Ayuntamiento constitucional — 1820.

Sobre licencia para construir & muevo
la fachada de una casa en la Plazuela
de Herradores N.º 8. y 9. manzana
412. propia de Marcos Villacieros.

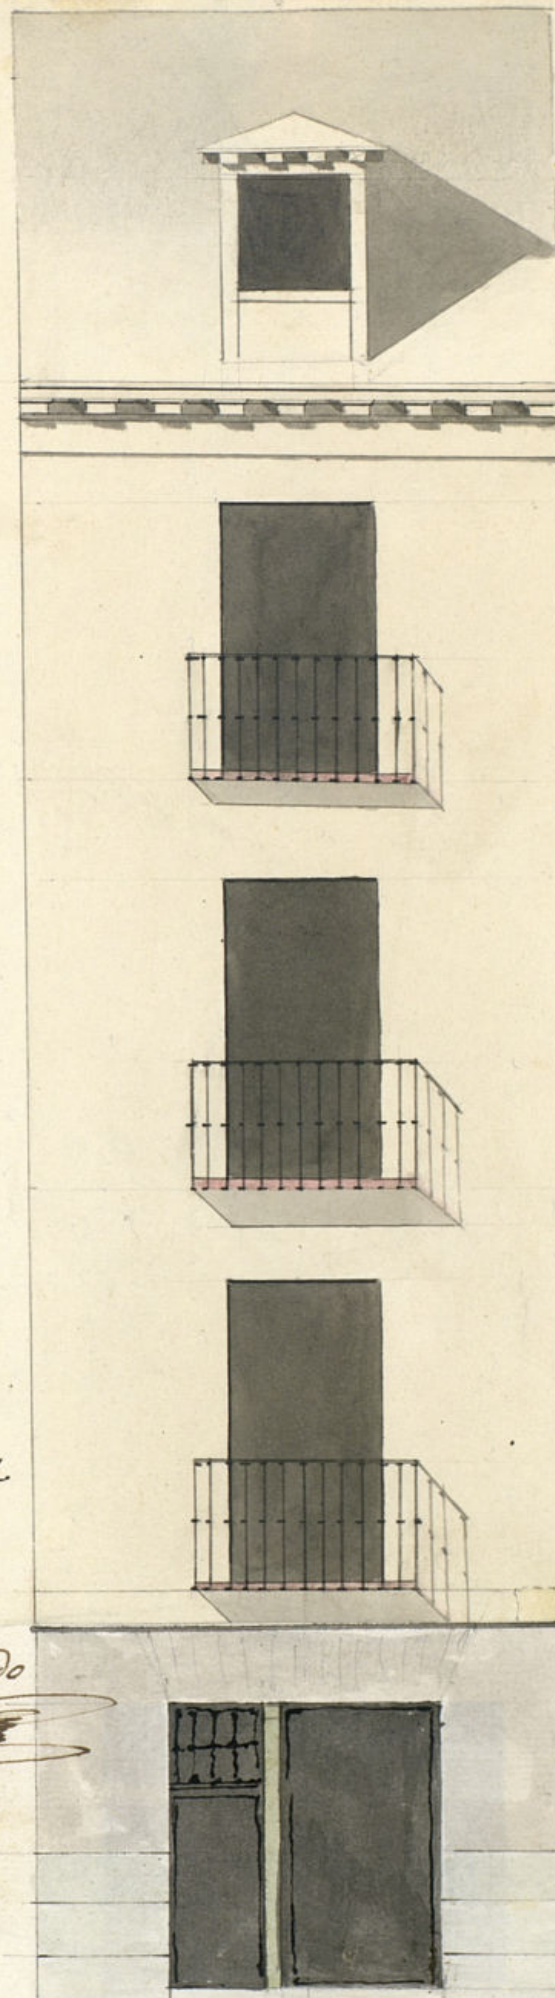
Enterado del Decreto de N.I. y del que procede del Excmo. Ayuntamiento he visto y reconocido
la situacion que debe observarse en la construccion de la fachada de la casa num.^{os} 8 y 9
manzana 412, Plazuela de Herradores que Manos Villaceros intenta construir con
arreglo a el plan que presenta firmado por el Arquitecto D. Joaquin Garcia Proso q.
ha de dirigir la obra. Y en su consecuencia digo: que dha. fachada debe establecerse en
una linea recta los quince y un quarto pies que tiene de estension stando con la casa

Nueva ala equina frente San Felipe Neri, y su extremidad o medianería de la derecha, cuyo punto es mas o menos el que tiene, y haciendo el cuerpo bajo esta dimensión y distribución exterior que manifiesta el papel unido a la división y formado por mí, en el que el hueco de en medio es de ocho pies y guarda los aplomos y los pisos superiores p.^a su debida solidez y simetría, en cuyo hueco se hará de madera la división de la Herida y Puerta a la entrada según combenga y se manifiesta. En cuyo supuesto no se me ofrece reparo alguno a la comision de la licencia que solicita el interesado; pero con las precisas circunstancias de que los cimientos han de continuarse de Piedra Pedernal y mezcla de cal y Arena, sobre terreno firme dándoles suficiente profundidad y quatro pies de grueso hasta el empuje del Plan-Fuente, en donde retallándose medio pie de cada lado se sentara el Zocalo a la cantaria de tres pies de altura lo menos y el tizon correspondiente, resultando dos aladas descubiertas en el punto mas elevado de la calle, continuándose a nivel hasta el mas bajo sin que falten en ningun punto del terreno. Sobre el referido Zocalo y con el mismo grueso de tres pies seguirá a fabrica de ladrillo con mezcla de cal y Arena el cuerpo o bajo hasta la imposta al piso prat. siendo los Arcos y Puertas y Ventanas del mismo material sin entramado alguno ni lunbriles de madera, retallándose un quarto pie por lo interior en cada piso a los superiores, a forma que resulte el piso tener de dos pies y quarto para el Asiento del Alero que sera de madera descubierta, compuesto de Soleron, Canchillos con toradina y Corona Superior moldada y sanaton a Plomo si oja a data, con vertederos que arrojen las aguas fuera de las alas a la Alera, colocados en terminos que no bicatan aplomo sobre los ferroses al alumbrado, recibiendo las Boquillas, Cevallotes y respaldos con Vaso. Las Guardarras se situaran a plomo al filo interior de la fachada sin antepecho colado sobre el Alero, dejando los Balcones del piso Principal a pie y medio a uno, uno los del Segundo y medio los del tercero, siendo de altura de tres pies y tres cuartos y el intervalo a los Balaustrados de seis dedos, dejando recibidas las Pailas en el

Grueso de la pared un pie mas lo menos y mal de ocho separadas del vivo de la luz de la Ventana. En las Puertas no abra vertiente ni pedana que cubra del filo exterior de la fachada para que no impida el transito Publico dejando abra aquellas hacia lo interior a la Division. En la Alera se sentaran los Arcos de Piedra en medio y a los gruesos y los a la Alada sin que en ellas puedan abrirse lunbreros orientales a los balcones, dejando colocarse en las mochetas de las Puertas o verticales a los demas huecos de la fachada dejando esta por ultimo recorda decentem.^{te} con arreglo a un buen orden de construccion. Pero como el Excmo. Ayuntamiento se alla encargado de la Policia, buen aspecto de los edificios y de la Seguridad Publica, podra quando guste el Excmo. Sr. Jefe Politico y Cavallero Regidor al Puertel mandar que reconosca e informe sobre el estado de la obra: sin embargo que el dueño de la obra abra luego que este cerrada la fachada a p.^a hacia el primer remocimiento, segundo después a empujar al piso prat. y tercero quando se halle coronada la fachada con el dadero para que practicaados conite por ellos abren cumplido quanto el Excmo. Ayuntamiento tuvo abien resuelto sobre el particular.

Concedido lo que se pide, con arreglo á lo
informado p.^{te} el S.^{to} Regidor comisario del
Cuartel y Arquitecto Mayor
